Technical News Bulletin

シュタインハウゼン、2024 年 2 月

FlexIS ドライブ リプレース

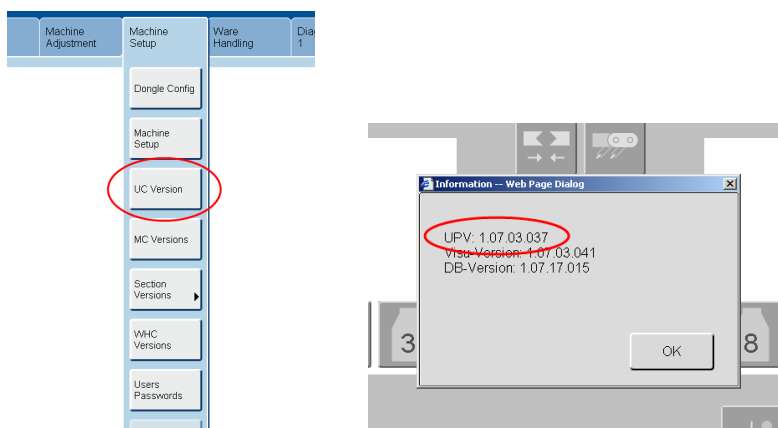
従来の JetMove JM-215(601-146 & 601-10719) と JM-204(601-10702) は 2016 年末までに販売終了し、JetMove JM-215 (601-10847) および JM-204 (601-10848) は 2024 年初めで販売終了されます。これらは最新モデルの JM-215B (601-11546) および JM-204 (601-11545) にリプレイスされます。

ドライブの寸法および据付に変更はございません。

セーフティ (STO) 入力

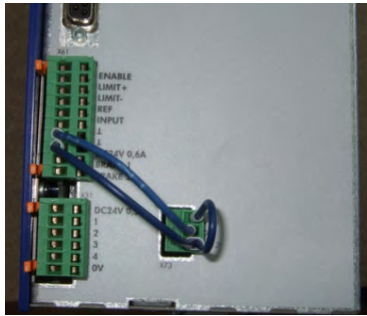
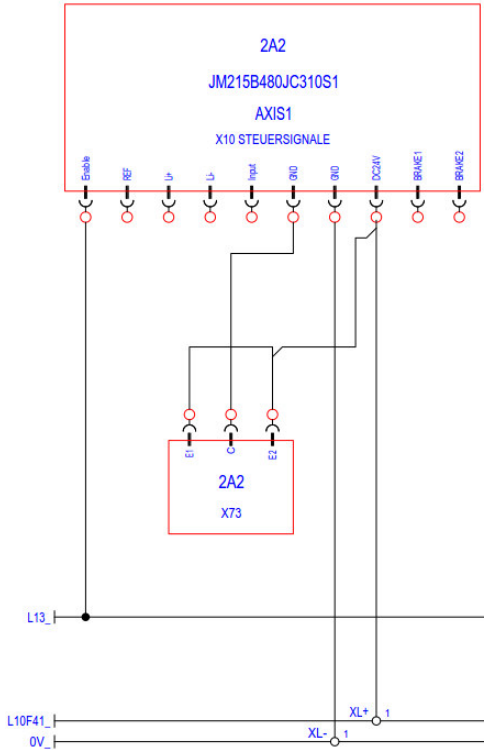
全ての新しいドライブはドライブを停止させるセーフティ入力を持っております (STO = セーフ トルク オフ)。旧 JetMove JM-215 (601-10146) このセーフティ入力を装備しておりません。JetMove JM-215 (601-10146)を新しいモデルに入替える際には この追加配線が必要になります。このセーフ有効入力は、24V 供給する必要があります。

下図は、セーフ有効入力にどのように配線処理するかを表しております。
E1 と E2 には 24V が必要なので、ドライブの 24V サプライから供給します。
C には 0V が必要なので、ドライブの 0V サプライから供給します。

リプレイス用に配線キット 601-20103 をご注文頂けます。
